## 臺北市建築管理工程處 函

主旨：檢送本處「114年9月23日營建法規研究小組第424次會議」更新紀錄1份，詳如說明，請查照。

## 臺北市建築管理工程處營建法規研究小組第 424 次會議紀錄

**【提案三】**為臺北市建築管理案例彙編(案例編號 8408)「井式式棟間隔」之認定原則附圖所示「玻璃磚」之材質，得否改以具 1 小時以上防火時效透光不透視之防火玻璃替代？提請討論。

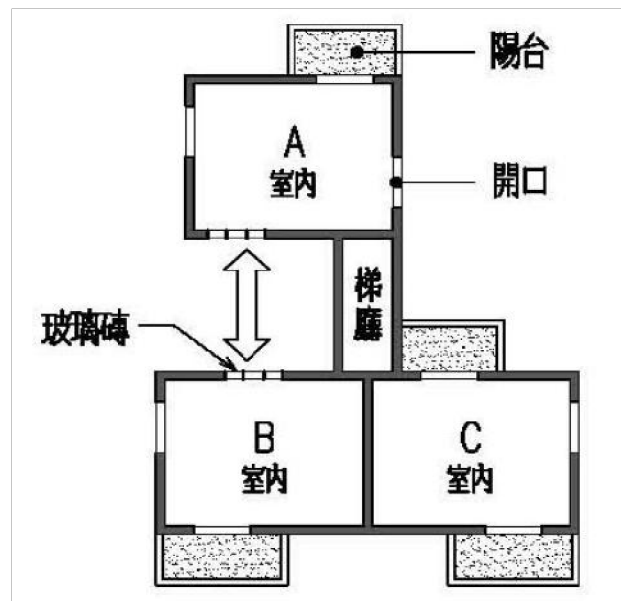
一、由於建築物外牆材料日新月異，為使外牆材質更具彈性，建議臺北市建築管理案例彙編（案例編號 8408），有關臺北市土地使用分區管制自治條例中「井式棟間隔」之認定原則附圖中之「玻璃磚」，若增列「或具1小時以上防火時效透光不透視之固定防火玻璃」，應可符合室內採光需求，並兼顧防火安全及住戶隱私保護之立意。

二、臺北市建築師公會提議，依「建築技術規則」建築設計施工編第 110 條規定，防火構造建築物之外牆防火要求，係基於「鄰接基地間距過小」時，火災可能迅速延燒、影響鄰棟安全之風險。該條文明文排除之情形為：若基地鄰接寬度 6 公尺以上之道路或深度 6 公尺以上之永久性空地，則不適用開口部必須為防火設備之限制。此處「6 公尺」即係以建築物退縮距離或鄰棟間隔作為防火安全緩衝之基準。是以，若建築基地規劃採「天井式鄰棟間隔」，且確已留設超過 6 公尺以上之空間，則該天井即具備與道路或空地等同之防火分隔效果，似可合理推論不再受第 110 條第 1 款所規定「一小時防火外牆及防火窗」之強制限制。惟為兼顧本市住宅區鄰棟隱私及空氣對流安全，或可採取有限度開啟（如外推窗侷限於 30 度角）之設計，使其既符合使用機能，又不致於產生大面積對視干擾或減弱防火分隔效果。

- 一、臺北市建築管理案例彙編(案例編號 8408)「天井式鄰棟間隔」之認定原則附圖所示「玻璃磚」材質，允宜修正為「玻璃磚或具 1 小時以上防火時效不透視之固定防火玻璃」，請承辦科室依行政程序簽報核定後據以辦理。
- 二、另住宅區「天井式鄰棟間隔」如達 6 公尺以上，得否視同已符合防火間隔之立法意旨，外牆開口部之材質及形式得予放寬？或可依設計需求酌予有限度開啟 30 度角，以兼顧防火安全與相鄰住戶隱私保障？請承辦科室洽請都市發展局都市規劃科示見後再提下次會議討論。
